**Licitación P/49 “Ruta 1, Puentes sobre A° Pereira, A° Pavón,
A° La Boyada y A° Cufré”**

COMUNICADO N° 4

COMUNICADO N° 4

Consulta 1

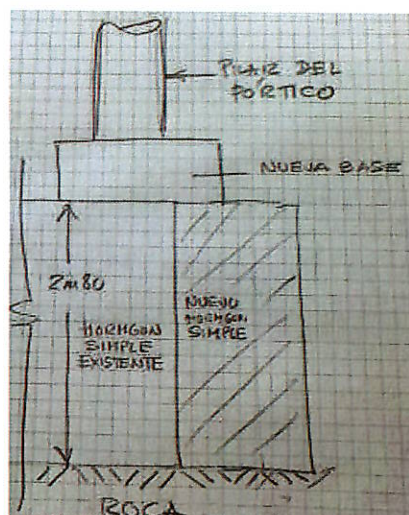
Para la nueva estructura sobre el A° La Boyada ,teniendo en cuenta que, de acuerdo a los antecedentes, uno de los pórticos debe ubicarse en la misma posición de uno de los estribos del puente existente, consistente en un muro en vuelta, y por lo tanto las fundaciones del nuevo puente coinciden total o parcialmente con la fundación del mencionado estribo (que tiene una altura de 2m80) y considerando que para cumplir con lo expresado en la Sección 7, numeral 5.1, literal (n) del pliego, será necesario demoler parcialmente 2m80 de altura del hormigón de la base existente, se consulta: ¿Es aceptable en este caso hacer una excepción al mencionado artículo del pliego, y admitir que se use como apoyo parte de la base existente, complementando si fuera necesario con nuevo hormigón hasta la cota de cara superior de la base existente, para generar un plano de apoyo de las nuevas bases de fundación?

Se admitirá como excepción para este caso en particular que el pórtico no quede exactamente enfrentado a la del puente de la calzada a (-), pudiendo correrse una cierta distancia que el estudio hidráulico pueda justificar como admisible.
